VERBALE DELLA SEDUTA TENUTASI DALLA ONOR. COMMISSIONE EDILIZIA

IL GIORNO 7 GENNAIO 1918

fasc. n° 1 cc. 8

1) ING. GIACOMO ZANCHI Sistemazione e sopraelevamento della casa in Via Silvio Spaventa. 787/4a 1666 P.G. 1 tavola

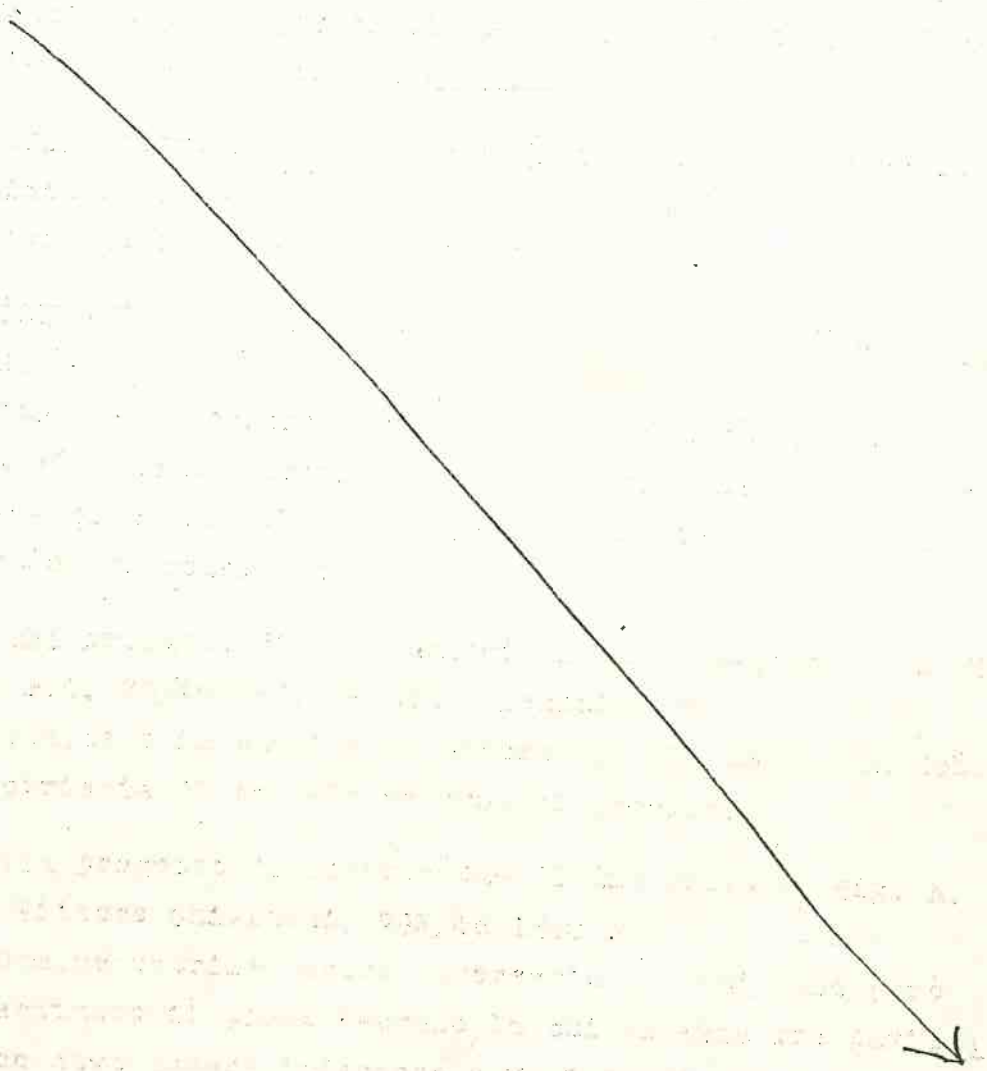
La Comm.ne dà parere favorevole quando però si provveda per una latrina in più, o lasciando quella al primo piano o costruendone una al piano terreno.
